DIRECTION RÉGIONALE DE L'ENVIRONNEMENT, DE
L'AMÉNAGEMENT ET DU LOGEMENT

Société DRT à VIELLE SAINT GIRONS

Objet : Modernisation des chaudières à fluide thermique

**Rapport de l'inspection des installations classées au
Conseil Départemental de l'Environnement, des Risques Sanitaires
et Technologiques**

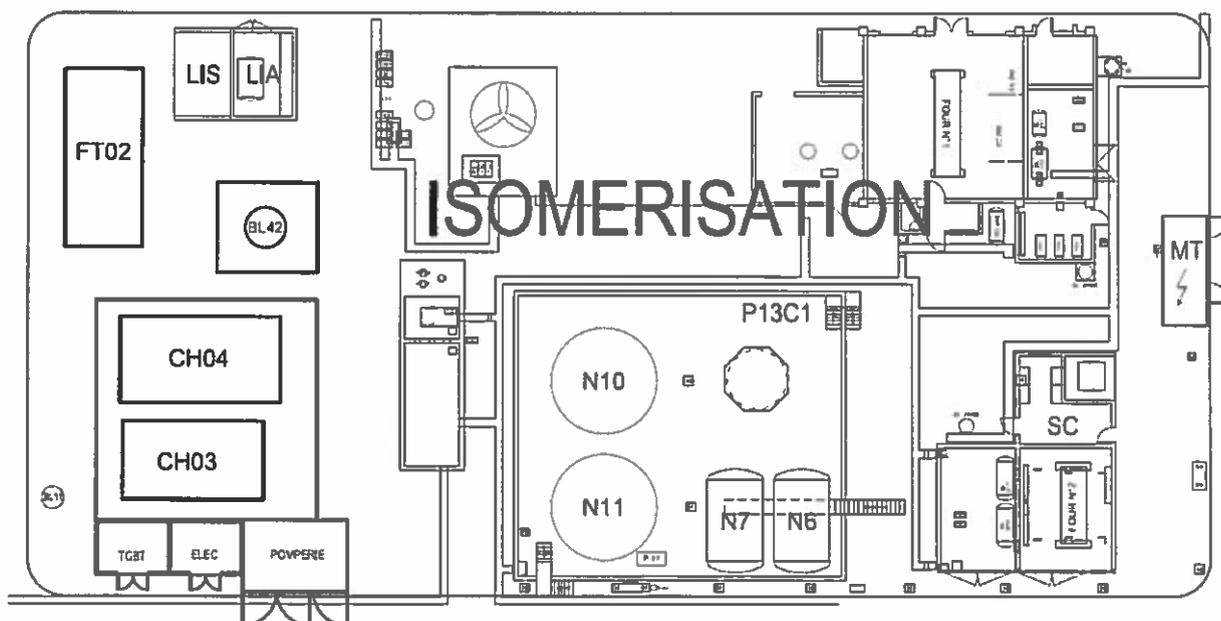
L'exploitant projette d'implanter sur le site de Vielle Saint Girons un nouveau bâtiment chaufferie sur la zone LINDER/ISOMERISATION en remplacement des deux chaudières existantes CH01 et CH02 de puissance respective 4,650 MW et 1,7 MW fonctionnant au gaz naturel. Le coût de l'investissement est de 3,5 millions d'euros.

2 chaudières à fluide thermique CH03 et CH04 de 7MW et 5MW fonctionnant au gaz naturel seront installées. Un local pomperie sera annexé au bâtiment et permettra la circulation du fluide thermique au niveau des divers ateliers du site.
